Натяжитель цепи

подходит для
бензиновых двигателей Opel 2.0l turbo и 2.2l

SWAG № 40 93 3044
Ср. № 4807 839

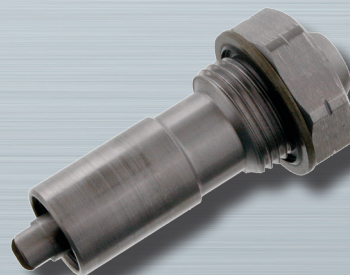
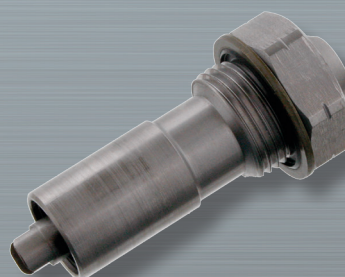
Стук и дребезжание в области двигателя, а также удлинение цепи ГРМ, хотя все компоненты установлены должным образом. Цепь ГРМ может перепрыгивать, что является причиной неравномерной работы двигателя и изменения фаз газораспределения. В худшем случае это может привести к его полной поломке. Это касается всех двигателей Z22YH и Z22SE.

Натяжитель цепи заблокирован. У первоначальной версии натяжителя (ср. № 0636 549) было уплотнительное кольцо зеленого цвета и прорезиненная шайба (рис. 1). Производитель устанавливал такую версию на вышеперечисленные двигатели. Начиная с 2009 года выпуска используется новая версия натяжителя.

SWAG рекомендует использовать исключительно актуальную версию натяжителя цепи SWAG 40 93 3044 (ср. № 4807 839), у которого под шляпкой прорезиненное металлическое уплотнительное кольцо (рис. 2). В результате это гарантирует безупречную работу цепи.

При установке натяжителя цепи Возможны изменения технического характера и также рекомендует всегда менять и саму цепь (SWAG 40 93 3043, ср. № 5636 396). Оба компонента включены в комплекты цепей SWAG 99 13 3042 (подходит для двигателя Z22YH) и SWAG 99 13 3045 (подходит для двигателя Z22SE)!
